Swarco VRI	Revisie	
Zoetermeer Z22 Z33 Nederlandlaan - Europaweg - Afrikaweg

OVERZICHT					blad: 1 van 1
gekeken	A.Gabel		d.d.	2-8-2022	Project: SCN110190099 XP nr: Z22/Z33
gecontroleerd	T. van Eldik		d.d.	..	
vrijgegeven	T. van Eldik		d.d.	..	
Revisie			d.d.

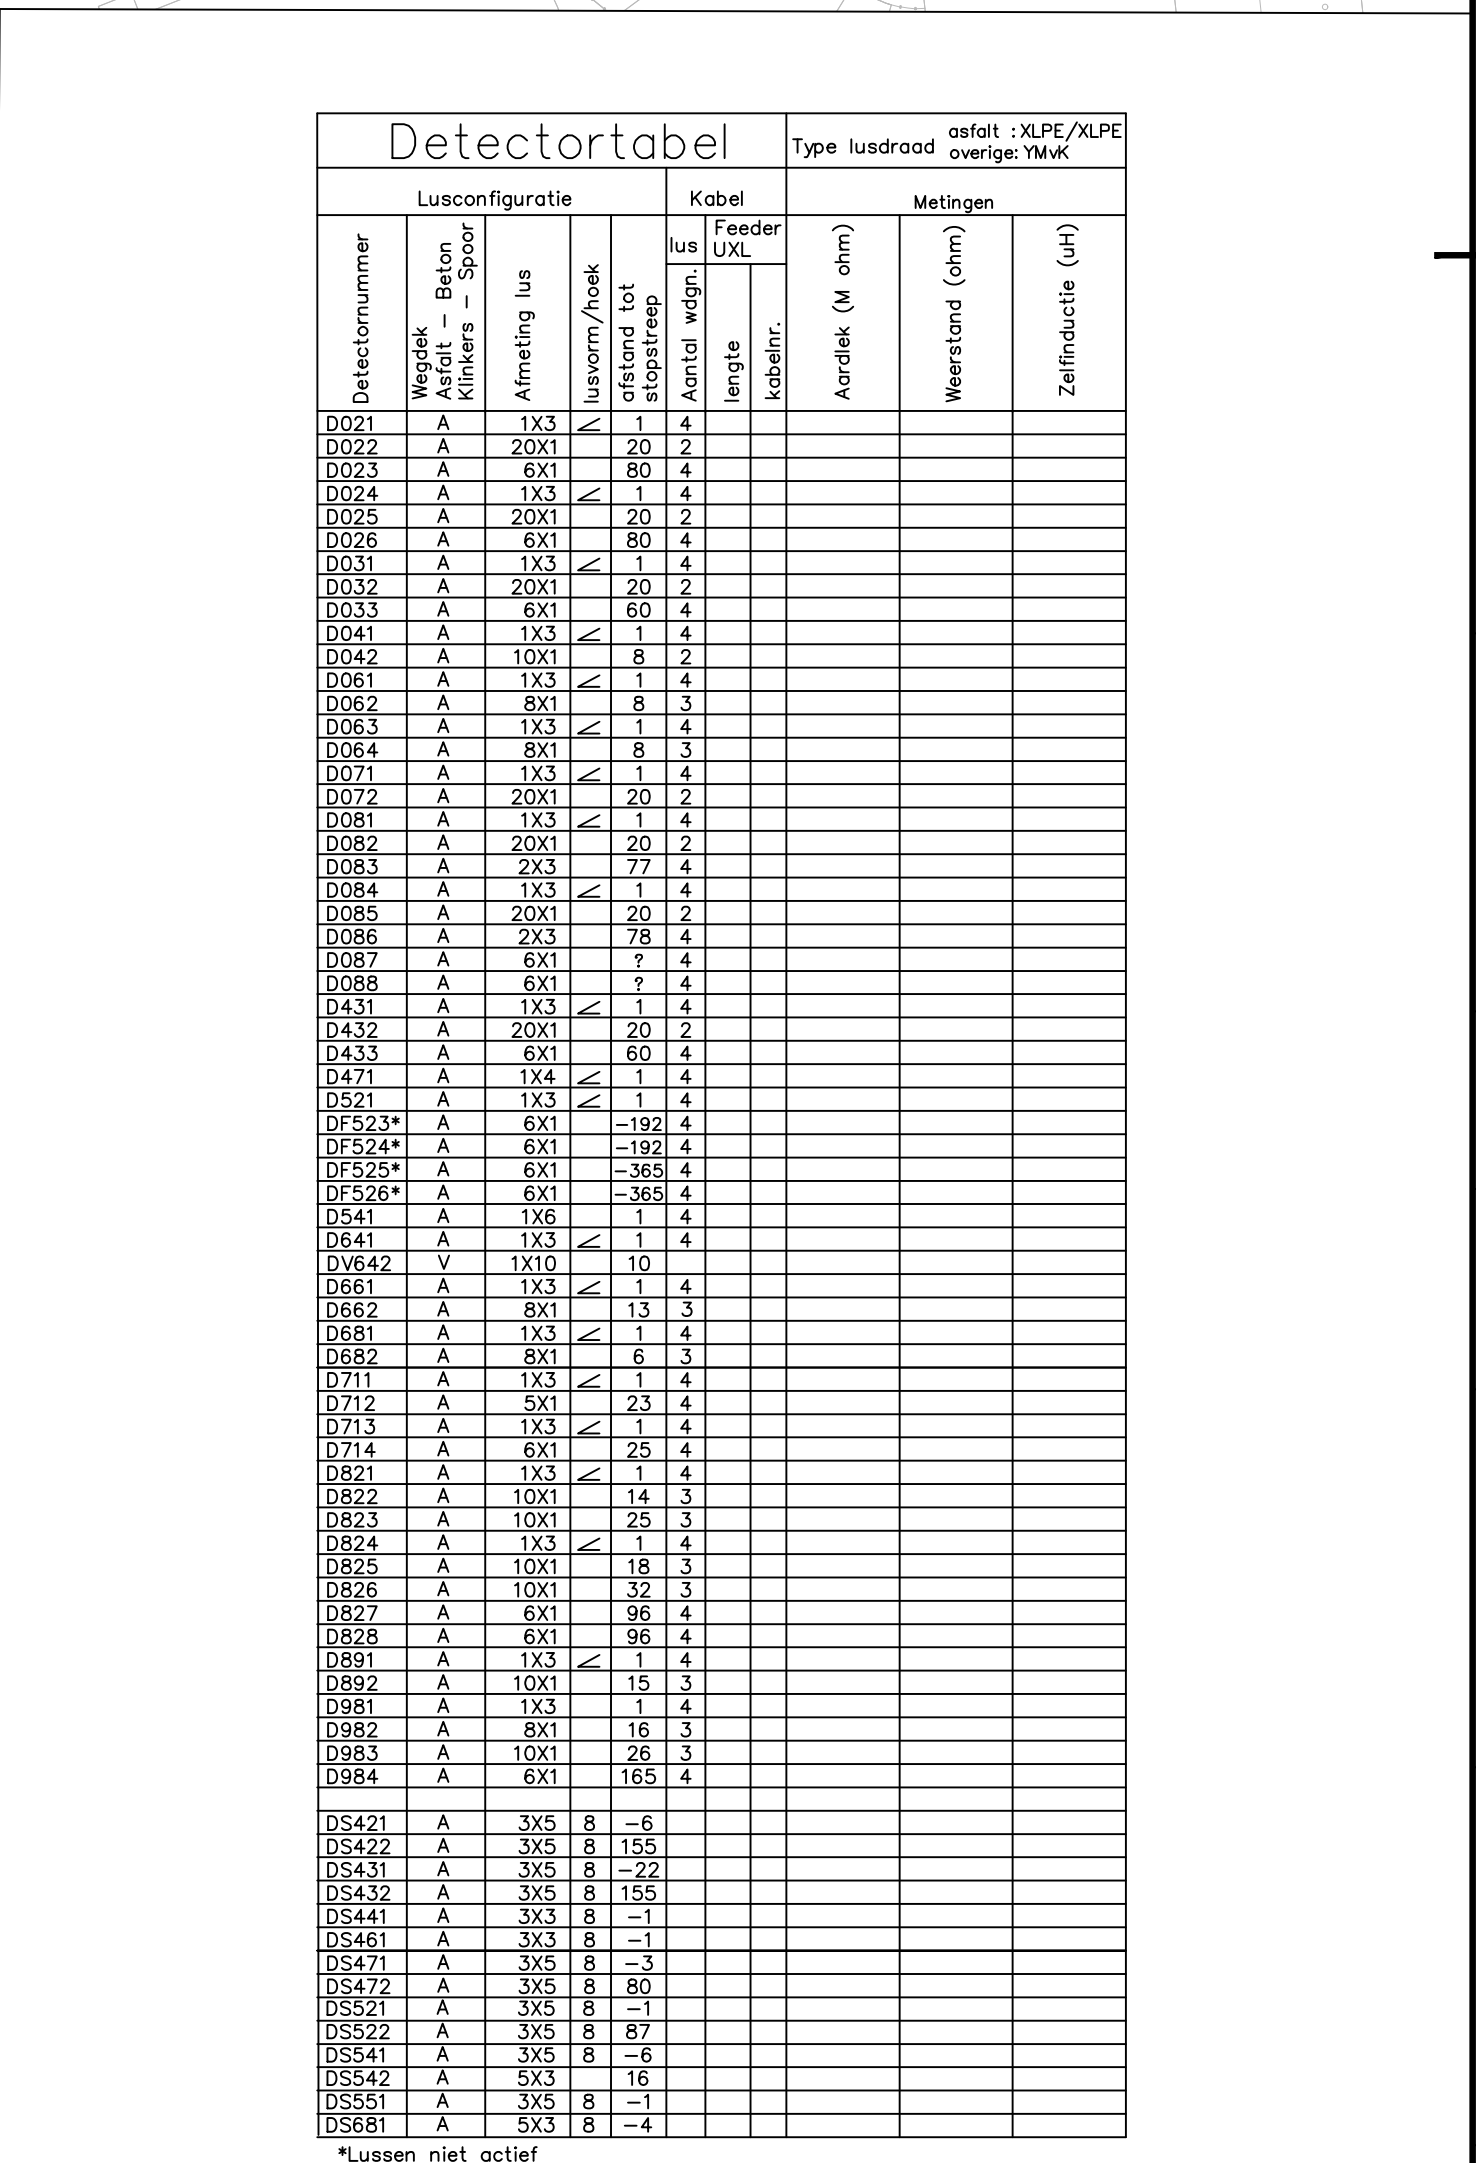
OPMERKING: DF52.3/ DF52.4/ DF52.5/ DF52.6 Lussen niet actief verwijderen uit CCOL applicatie (kabels in VRA handhaven)

FILE MELDING MATRIX verwijderen uit CCOL applicatie
AANSTURING MATRIX-file verwijderen uit CCOL applicatie(kabels handhaven, bord verwijderen)
